Audi A1 / A3 / TT メカトロニクスのプログラム改修

不具合発生箇所

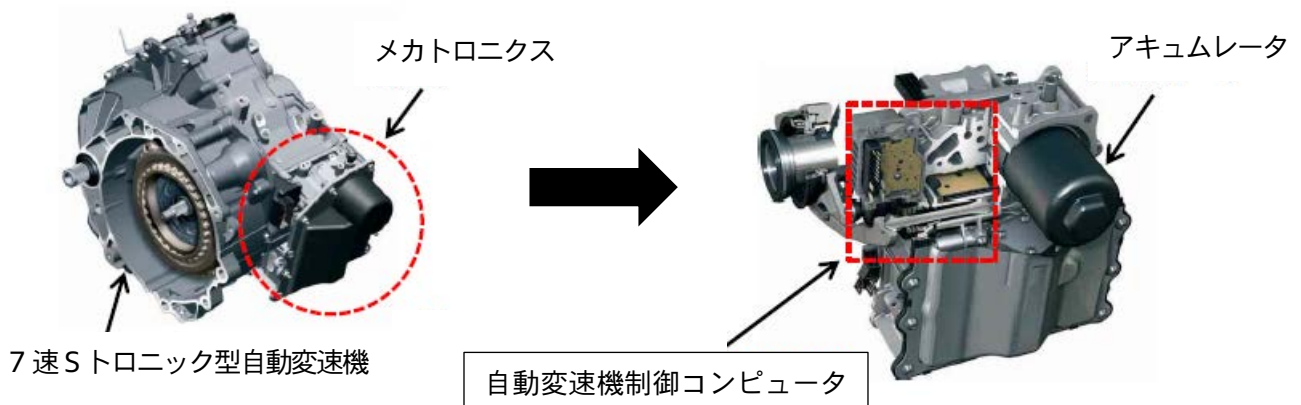
リコール届出番号	外-3079	リコール届出日	2020年8月26日
基準不適合状態にあると認める構造、装置又は性能の状況及びその原因	7速Sトロニック型自動変速機のメカトロニクスにおいて、アキュムレータ取付け部のハウジング加工精度が不適切なため、始動時や渋滞走行などの大きな油圧変動が繰り返されると、ハウジングに微細な亀裂が発生するものがあります。そのため、油圧が低下するとともに警告灯が点灯し、そのままの状態で使用を続けると、最悪の場合、走行できなくなるおそれがあります。		
改善措置の内容	全車両、自動変速機制御コンピュータを対策プログラムに書き換えます。また、油圧低下の故障コードが入力された場合は、メカトロニクスを部品交換します。
